交通安全施設等

(警察本部所管分)

府民公募型整備事業（府民提案型）技術審査一覧【京都市地域】

府民公募型整備事業 (府民提案型 < 既要望 >)

| <p>整理番号</p> | <p>18</p> | <p>写真</p> | |

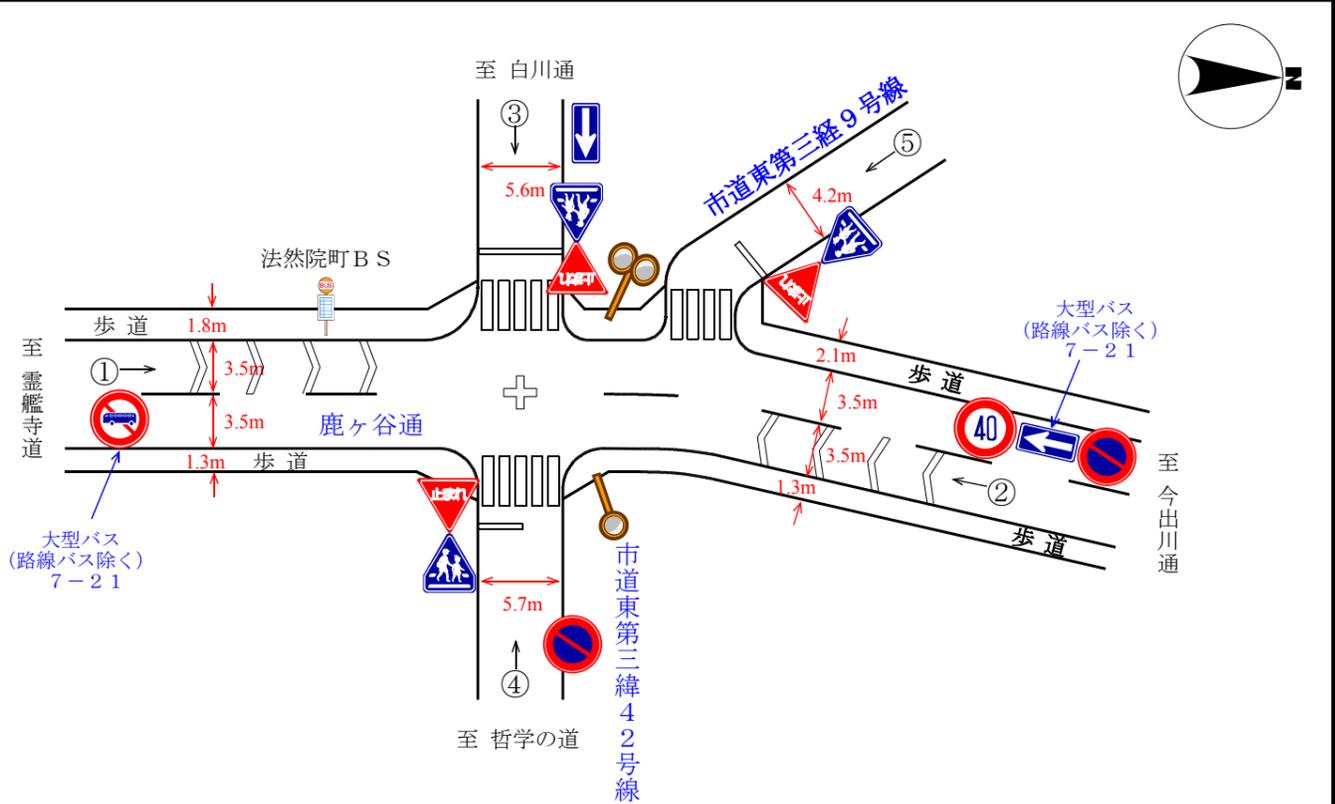
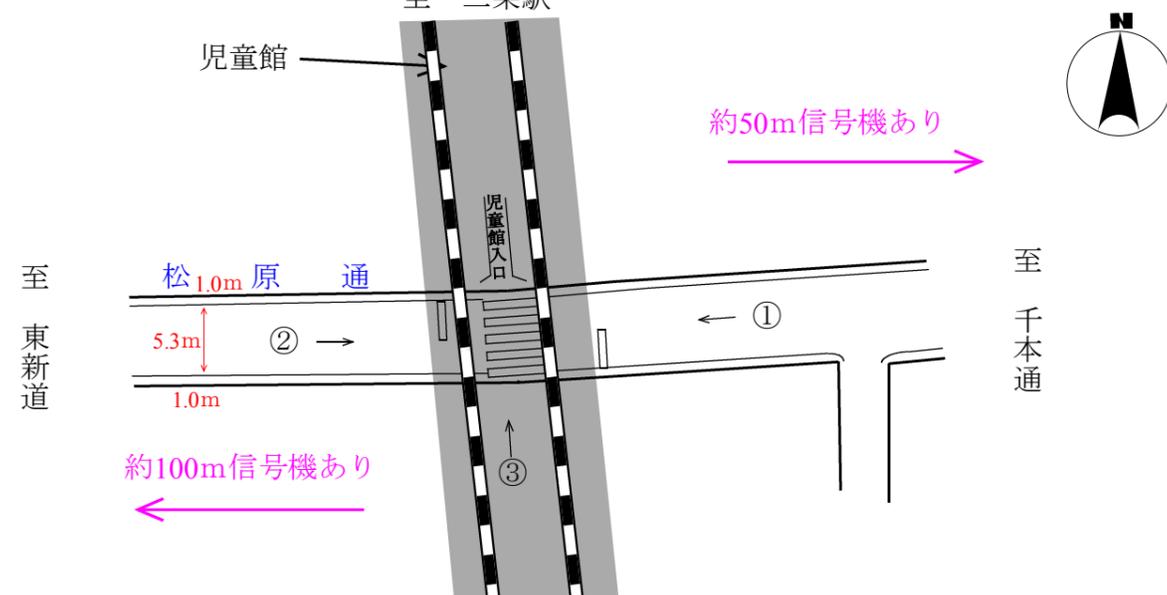
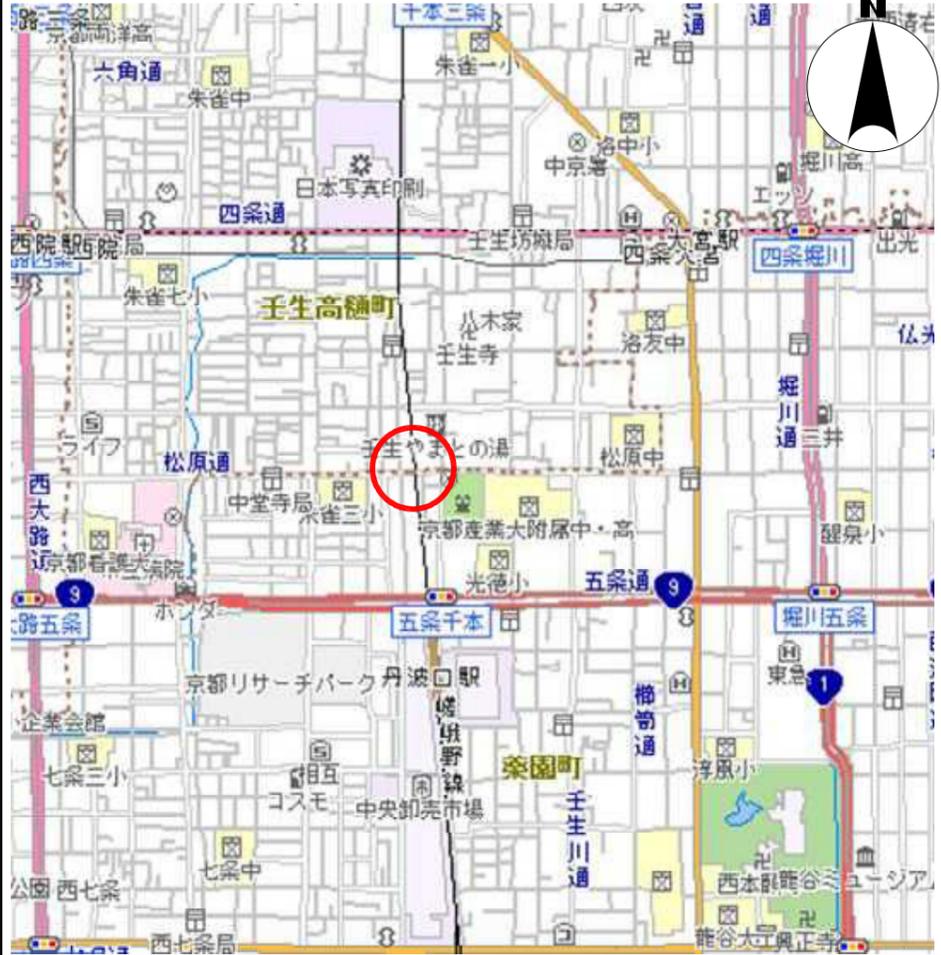
| <p>要望内容</p> | <p>檜原小学校の通学路であり、毎日交通ボランティアで横断誘導している。学童や一般歩行者の安全のため信号機の設置要望 (受付番号201)</p> | | |

| <p>対応案</p> | <p>提案交差点は、道路幅員が狭く、沿道民家等が道路に接近し、また、路肩が水路 (暗渠) であることから、信号機の柱を建てるのが困難であるため、実施しない。</p> | | |

| <p>整理番号</p> | <p>19</p> | <p>写真</p> | |

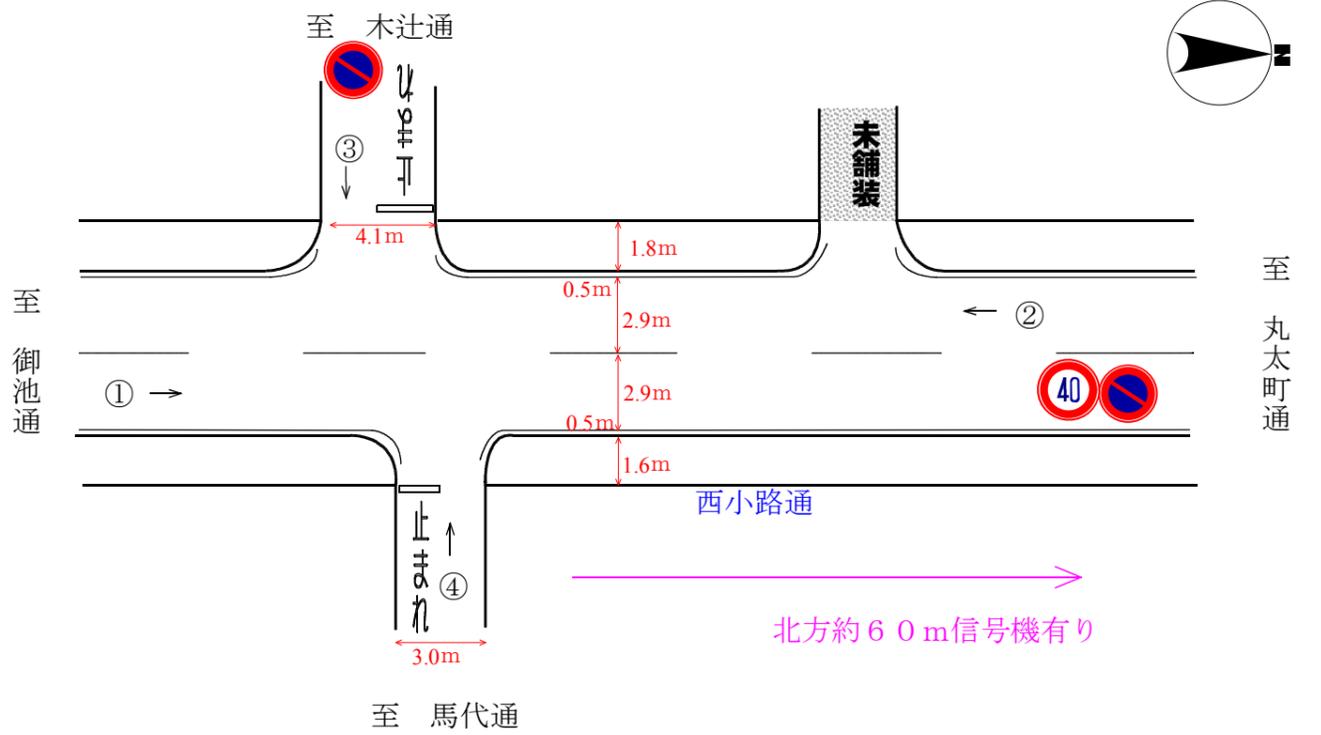
| <p>要望内容</p> | <p>鹿ヶ谷通は、今出川通から霊艦寺道までの間に信号機の設置された横断歩道がない。住民及び観光客が横断する場所であるため、信号機の設置要望 (受付番号85)</p> | | |

| <p>対応案</p> | <p>交通量的にも信号機の必要性は低いと判断する。提案交差点は変則の5差路で信号機を整備すれば信号待ち時間が長くなる等の悪影響があるため実施しない。(押しボタン式信号機についても、バス停等があるため、困難と判断する。)</p> | | |
